LuK Service Info

Part Nr. 230 0033 10 – 300/280mm TGU6

Info: New design / Neues Design / Nouvelle conception / Nuevo diseño / Nuovo disegno / Nuovo segno

TB1046

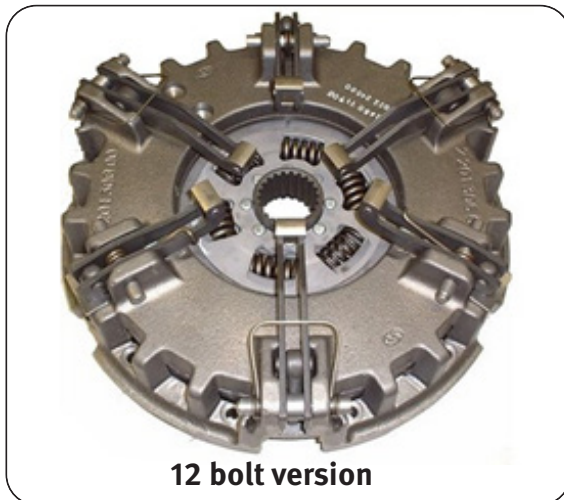
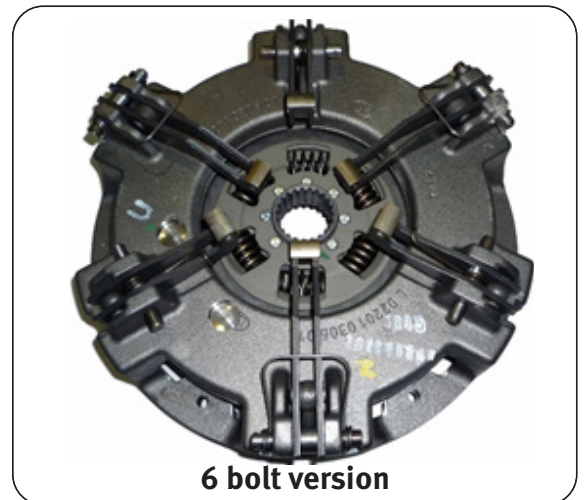
This new design utilises the latest clutch technology, using a vented housing for improved cooling and heat dispersal. Fully interchangeable with existing 12 bolt fixation clutches with no modifications required to vehicle or flywheel. Use the 6 existing fixation bolts.
